安全整改通知单

工程名称: 临漳戴克电器 11MWp 屋顶分部式光伏发电项目

编号: LZDK-ZHJL-002

事由: 关于 C 区运维通道安全防护的相关问题

戴克C区运维通道扶手

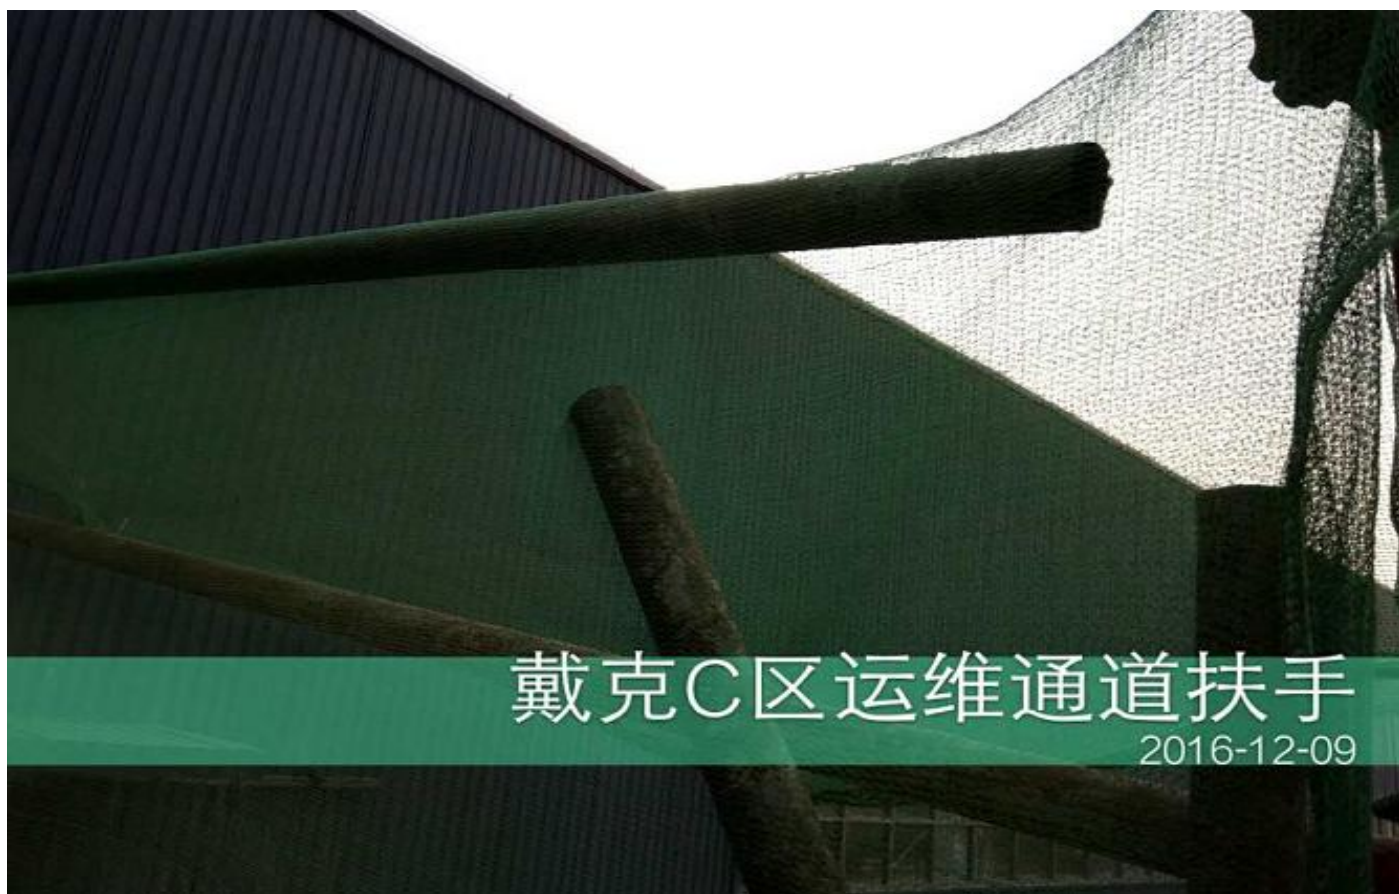
经监理现场巡视发现, 你方在 C 厂区所搭建的运维通道不符合《建筑施工扣件式钢管脚手架安全技术规范 JGJ130-2011》中的相关规定, 中间平台部分护栏一头未进行固定、顶部缺少安全护栏, 整体有所倾斜。为避免安全事故的发生, 现要求你单位于 2016 年 12 月 12 日前完成对所有存在安全隐患部位的复查, 并对指出的安全隐患进行整改, 并将整改结果上报监理部进行复查, 逾期不整改, 将对你方进行经济处罚。
